OPEL Agila année modèle 2001-2003 avec moteurs Z10XE / Z12XE

Le moteur manque de puissance et fonctionne par saccades

Figure 1

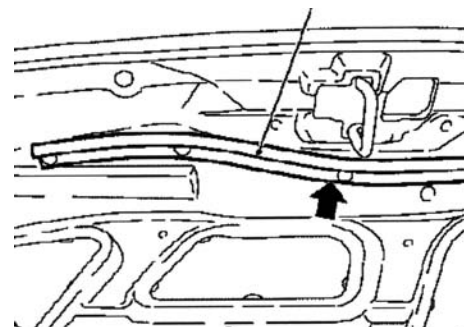
Le débitmètre d'air défectueux peut être la cause d'un moteur qui manque de puissance et fonctionne par saccades. Le code défaut P0170 (Défaut préparation mélange) est enregistré. De la vapeur d'eau est aspirée par le système d'admission et détériore le capteur du débitmètre d'air.

- Remplacer le débitmètre d'air.
- Défaire le joint d'étanchéité du capot moteur et le découper jusqu'au troisième clip de fixation (voir fig. 1).
- Fixer un nouveau joint d'étanchéité au capot moteur avec deux clips de fixation (voir fig. 2). Veillez à appliquer la surface adhésive du joint au capot de façon uniforme.
- Effacer le code défaut de la mémoire.
